日本原燃株式会社	
資料番号	耐震建物 21 R1
提出年月日	令和3年5月11日

設工認に係る補足説明資料

耐震設計の基本方針に関する

MOX 燃料加工建屋に係る既認可からの変更点について

第 2.2.1-1 図 排気筒の位置変更

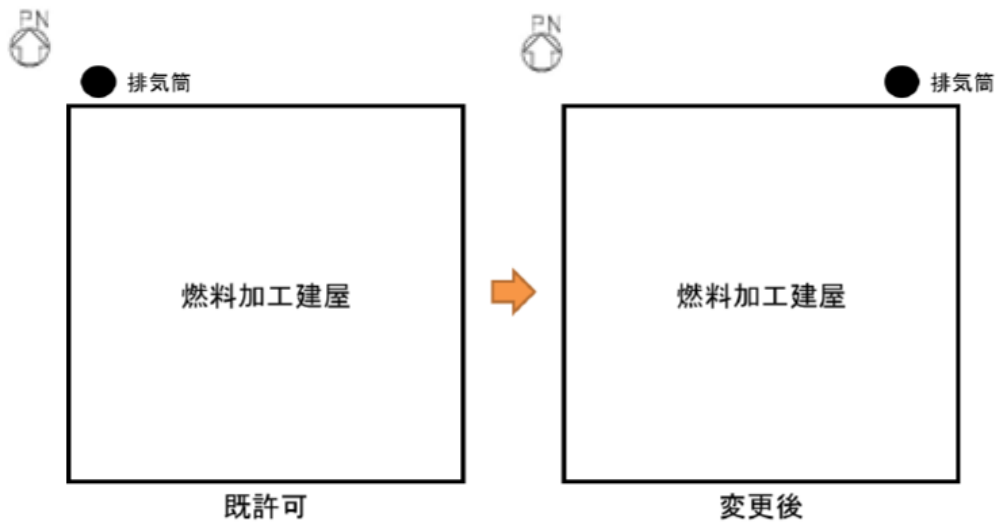
燃料加工建屋に支持される排気筒は、燃料加工建屋北西側外壁面に設置していたが、約70m東へ移動させ、北東側外壁面に設置する変更を行う。

また、排気筒の高さについては、25mから20mに変更する。

- 位置変更については、貯蔵容器搬送用洞道の工事と気中ダクト及び排気筒の工事を独立して行うため。
- 高さ変更については、万一転倒した場合であっても再処理施設のウラン・プルトニウム混合酸化物貯蔵建屋に波及的影響を及ぼさないようにするため。

排気筒の位置及び高さの変更は，燃料加工建屋の耐震評価で考慮する排気筒の重量が変更となるため，以下の計算書における評価条件に変更が生じる。

「排気筒の位置及び高さの変更」については，地震応答解析モデルへ反映している。

第 2.2.2-1 図 建屋の増床のイメージ

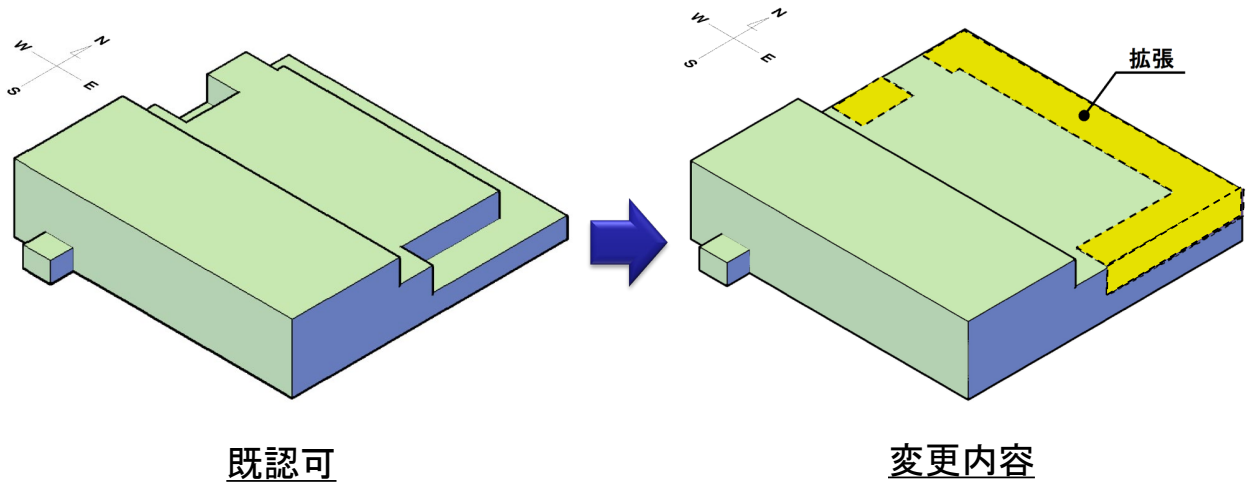
第 2.2.2-1 図及び第 2.2.2-2 図のとおり，建屋北側屋上部分を増床するとともに，増床に併せて建屋レイアウトを変更する。また，地下 3 階及び地下 2 階の階高を，それぞれ 60cm 高くする。

なお，増床箇所に設置する設備は一般系の設備とし，窒素循環用冷却水設備，常用所内電源設備等を設置する。

- グローブボックスの耐震 S クラス化に伴う耐震サポートの追加，火災発生時の延焼を防止するための延焼防止ダンパ等の追加が必要となり，既認可の階高では工程室内の天井部分における設置スペースの確保が困難となるため。

建屋の増床及び階高の寸法変更により，燃料加工建屋の重量・剛性等が変更となるため，以下の計算書における評価条件に変更が生じる。

「建屋の増床」及び「建屋の階高の変更」については，地震応答解析モデルへ反映している。

第 2.-6 図 建屋の階高の変更に伴う主な変更の概要図及び解析モデルの変更点

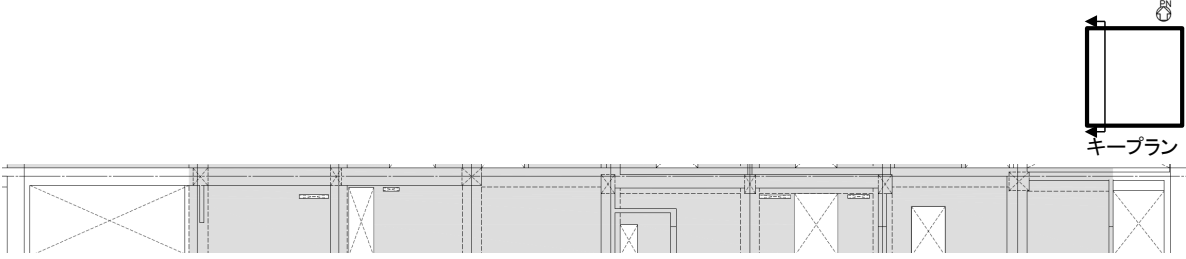
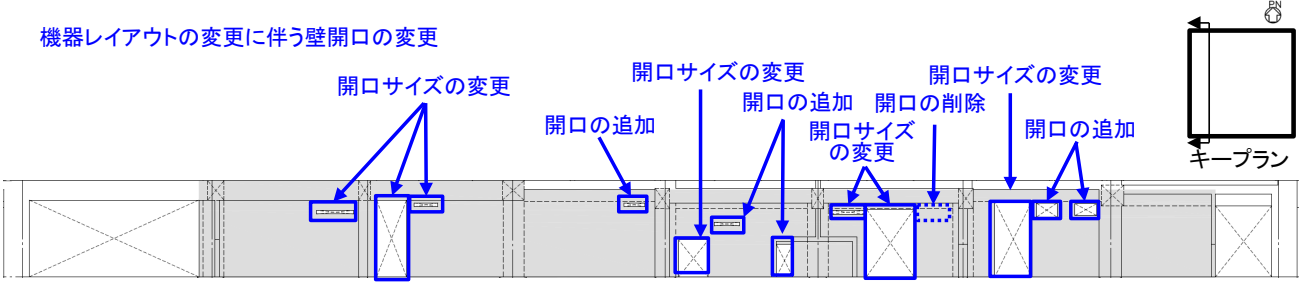
「建屋の階高の変更」については、階高に合わせて質点系モデルの質点レベルへ反映している。変更の概要図と解析モデルへの反映内容を第 2.-6 図に示す。

T.M.S.L. 42.60	⑥																			
T.M.S.L. 35.00	⑦																			
T.M.S.L. 34.23	⑧																			
T.M.S.L. 31.53	⑨																			
今回設 工認	<p style="text-align: center;">断面図(NS 方向)</p>	<p style="text-align: center;">解析モデルへの反映</p> <p>(単位 : m)</p> <table border="1"> <tr><td>T.M.S.L. 77.50</td><td>①</td></tr> <tr><td>T.M.S.L. 70.20</td><td>②</td></tr> <tr><td>T.M.S.L. 62.80</td><td>③</td></tr> <tr><td>T.M.S.L. 56.80</td><td>④</td></tr> <tr><td>T.M.S.L. 50.30</td><td>⑤</td></tr> <tr><td>T.M.S.L. 43.20</td><td>⑥</td></tr> <tr><td>T.M.S.L. 35.00</td><td>⑦</td></tr> <tr><td>T.M.S.L. 34.23</td><td>⑧</td></tr> <tr><td>T.M.S.L. 31.53</td><td>⑨</td></tr> </table> <p>7.1m 8.2m</p> <p>地下2階、 地下3階の 階高をそれ ぞれ60cm高 く変更</p> <p>建屋の「階高の変更」については、階高に合わせて質点系モデルの質点レベルへ反映している。</p>	T.M.S.L. 77.50	①	T.M.S.L. 70.20	②	T.M.S.L. 62.80	③	T.M.S.L. 56.80	④	T.M.S.L. 50.30	⑤	T.M.S.L. 43.20	⑥	T.M.S.L. 35.00	⑦	T.M.S.L. 34.23	⑧	T.M.S.L. 31.53	⑨

第 2.-1 図 地震応答解析モデルの変更点 (1/2)

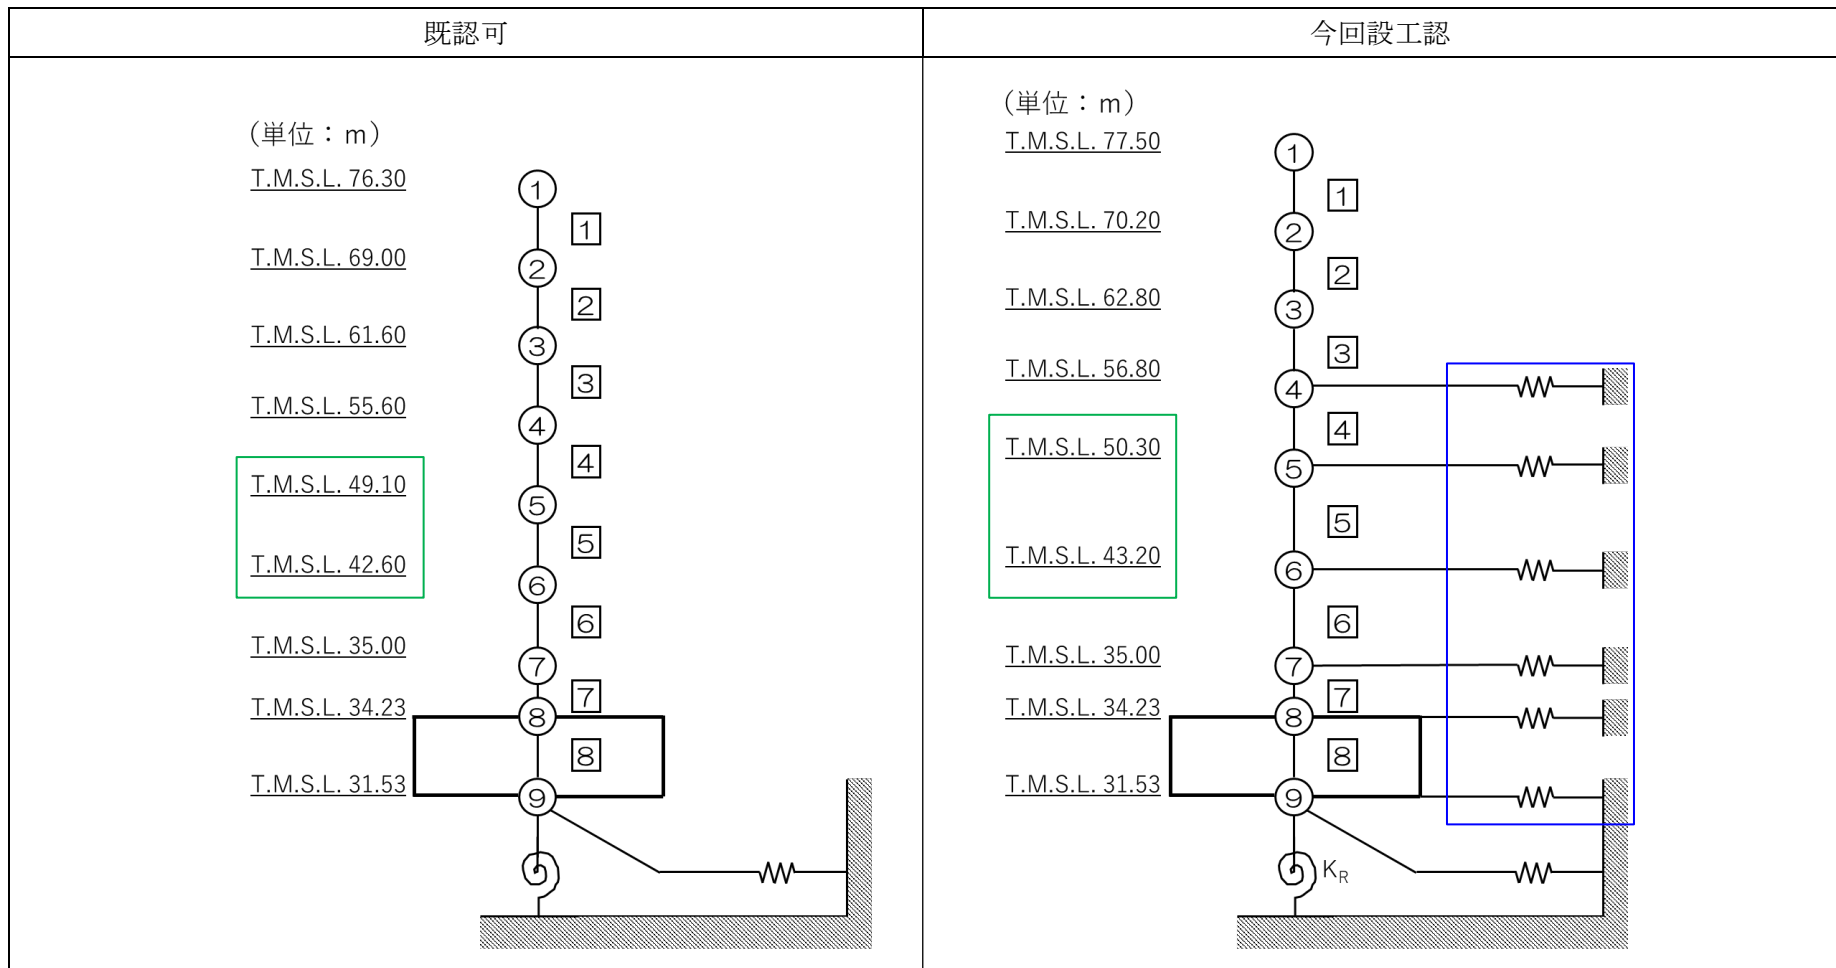
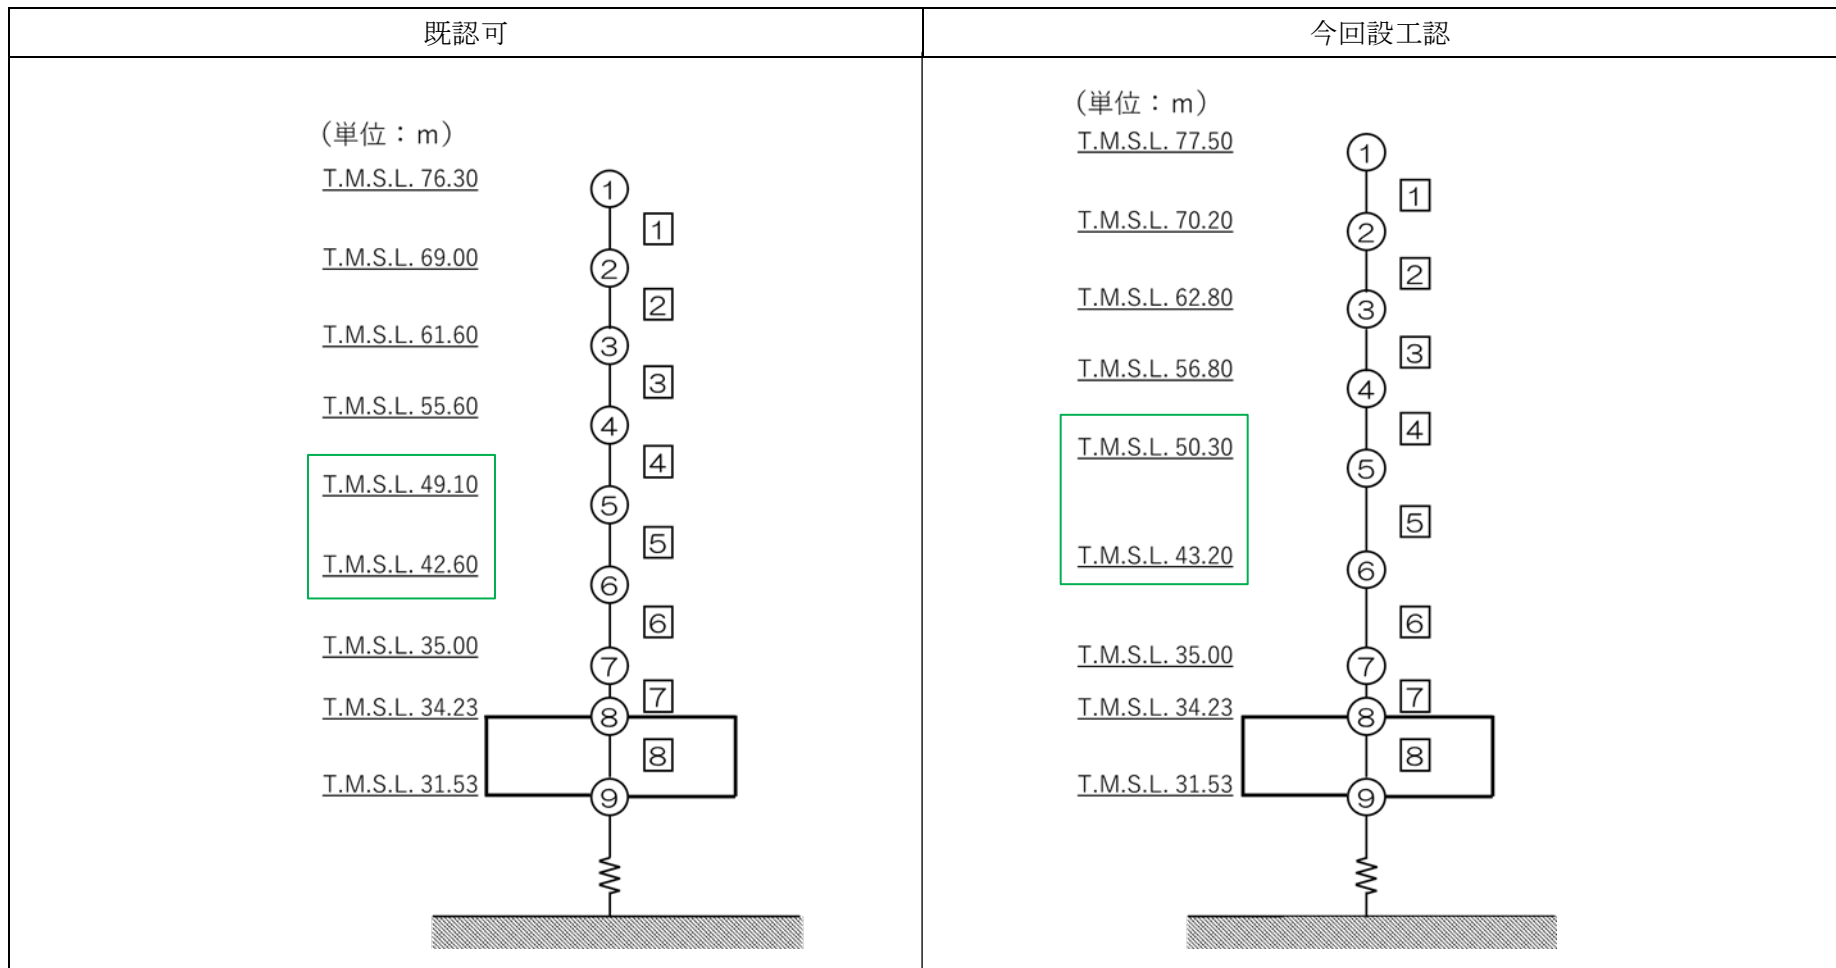
地震応答解析モデル及びモデル諸元の変更点を第 2. -1 図及び第 2. -1 表に示す。また、燃料加工建屋の地震応答解析モデル及び手法の比較を第 2. -2 表に示す。

:階高の変更に伴い、質点レベルを変更

:側面地盤ばねの考慮による変更

: 階高の変更に伴い、質点レベルを変更
